Leistungsrückbau durch Stuttgart 21

Stellungnahme im Verfahren 5 S 2429/12 beim Verwaltungsgerichtshof Mannheim.

Garching, 10.06.2014

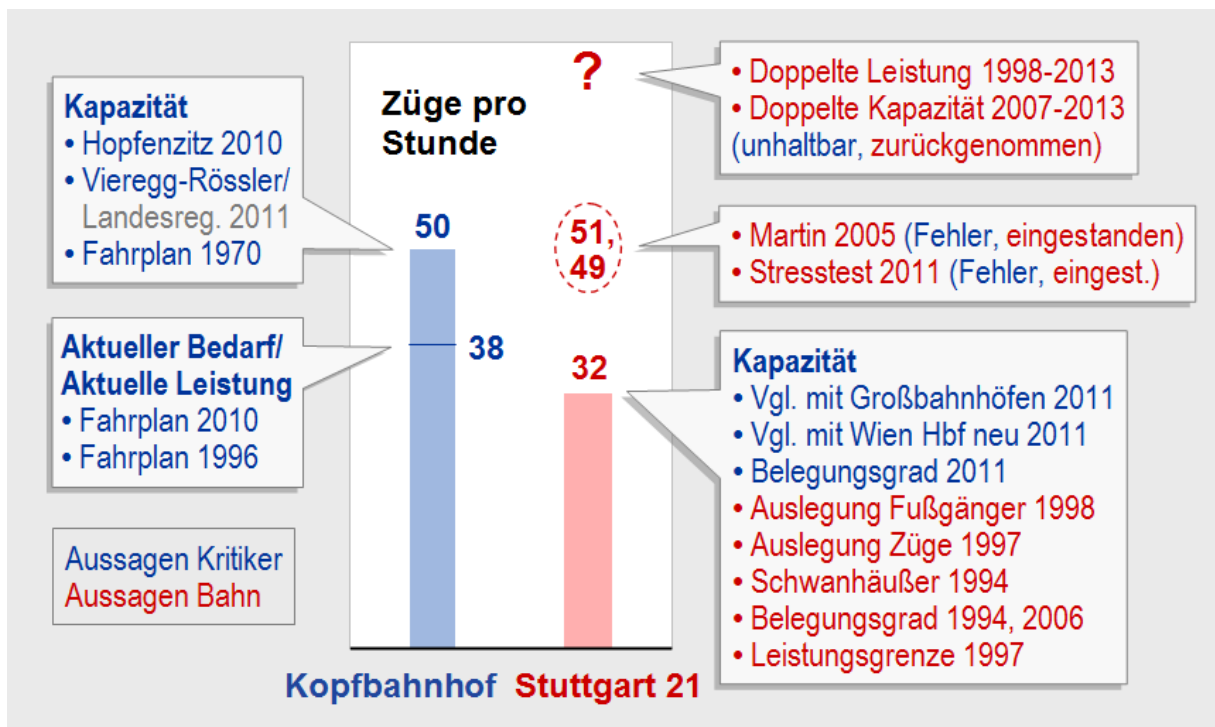
Alle üblichen Quervergleiche und etablierten Kennzahlen bestätigen ebenfalls lediglich rund 32 Züge pro Stunde für S21 (Abb. 1). Damit reduziert das Projekt die Kapazität um 30 %, auf einen Wert 15 % unter dem heutigen Bedarf. Das geplante Verkehrswachstum von rund 50 % ggü. 2001 bzw. rund 30 % ggü. 2011 ist unerfüllbar.

- Die Auslegungsleistung von S21 beträgt 32 Züge pro Stunde (Heimerl 1997 Anl. 21-24, Stn. S. 4 ff, Erg.Stn. S. 8), was jedoch nicht klar ausgewiesen worden war und in den Liniengrafiken in der Anlage von Heimerls Gutachten ausgezählt werden muss.

- Die Planfeststellung der Leistungsfähigkeit von „32 bis 35 Gleisbelegungen“ (= Züge) pro Stunde (PFB 1.1 S. 204, VGH 2006 Rn. 59, Schwanhäußer 1997 S. 66) bedeutet schon einen Rückbau gegenüber den auch damals knapp 38 Zügen in der Spitzenstunde.

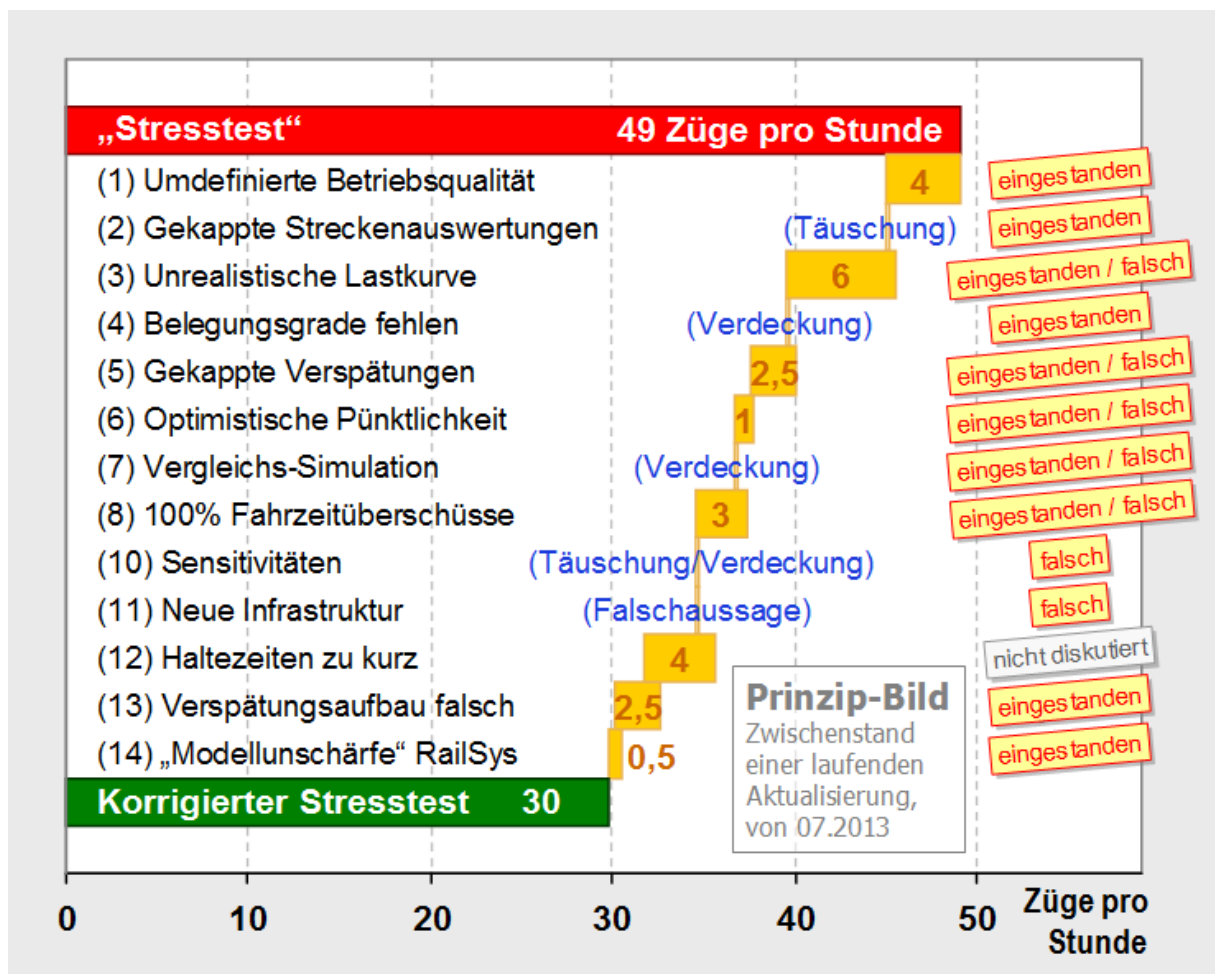
- a) Fehler im Stresstest eingestanden. Im Folgenden werden zu den in der Diskussion befindlichen wesentlichen 13 Fehlern (Diskussionspunkt Nr. 9 ist kein Fehler) in verkürzter Form die Kernfragen bzw. -aussagen aus der bisherigen Diskussion entsprechend dem Stand des Fragenkatalogs wiedergegeben, siehe auch Abb. 4 (Folgeseite). Daran zeigen sich die leistungsüberhöhenden und über die Qualität des Bahnhofs hinwegtäuschenden Fehlannahmen:

1. Betriebsqualität. Dass eigentlich für eine gute Betriebsqualität Premiumqualität, d.h. Verspätungsabbau, angestrebt werden muss, wird sowohl vom Projektleiter des Stresstests,²⁴ als auch von Prof. Martin,²⁵ als auch von der TU Dresden in ihrer jüngsten Stellungnahme (TU Dresd. S. 14) bestätigt. Die Auslegung eines Bahnhofsneubaus auf einen Verspätungsaufbau von bis zu 1 Minute pro Zug ist nicht zulässig. Außerdem kann diese 1 Minute nicht sowohl Ober- bzw. als auch Untergrenze der risikobehafteten Betriebsqualität sein, wie von der DB AG widersprüchlich ausgesagt (Stresst. Fragen 2013 Frage 1.a, Stresstest 2011 S. 23, Stresst. Prot. 2012 S. 7).

Die TU Dresden bestätigt umfassend die Kritik an diesem Punkt in vielen Detailspekten: Die „wirtschaftlich optimale“ Betriebsqualität kann nicht die gute Betriebsqualität ersetzen, die Grenze zur mangelhaften Qualität (1 Min.) wurde verschoben (TU Dresd. S. 14),

echte Störungen fehlen und das Konzept des Verspätungsaufbaus nur bedingt anwendbar (S. 15), für Neubaumaßnahmen ist „Premiumqualität“ zu fordern, ein Verspätungsaufbau ist hier eigentlich nicht zulässig (S. 16).
